## 改善箇所説明図

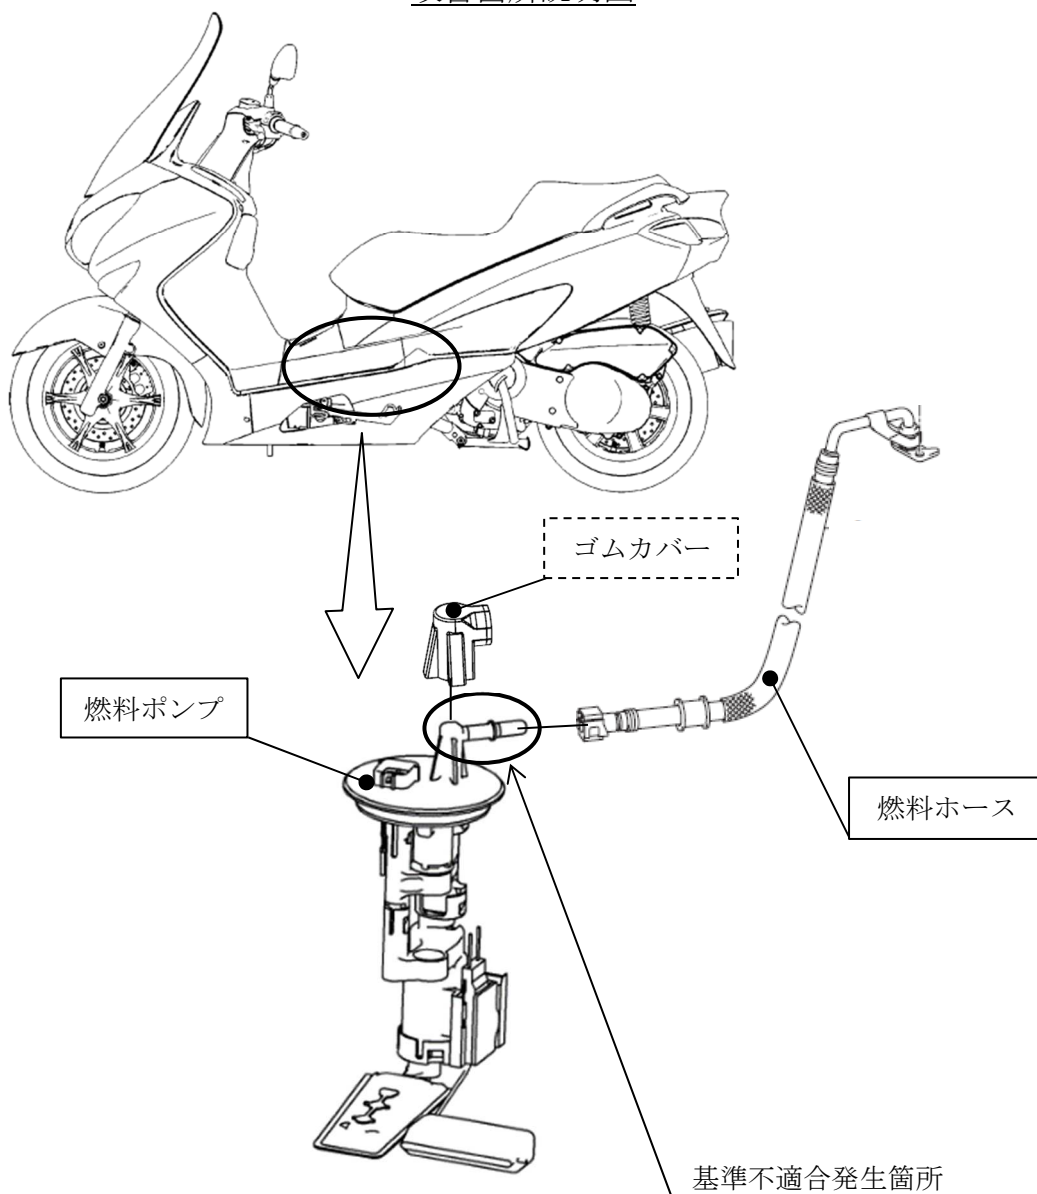
燃料ポンプにおいて、燃料ホースとの接続構造が不適切なため、塩害を受ける環境で使用した場合、樹脂製吐出口表面に亀裂が発生することがある。そのため、長期間使用を続けると、亀裂が進行して燃料が漏れるおそれがある。

全車両、燃料ポンプを新品に、燃料ホースを対策品に交換し、燃料ポンプの吐出口部にゴムカバーを追加する。

注：  は交換部品を示す。  
 は追加部品を示す。

識別：車わく（車台番号打刻位置付近）に赤色のシールを貼付する。
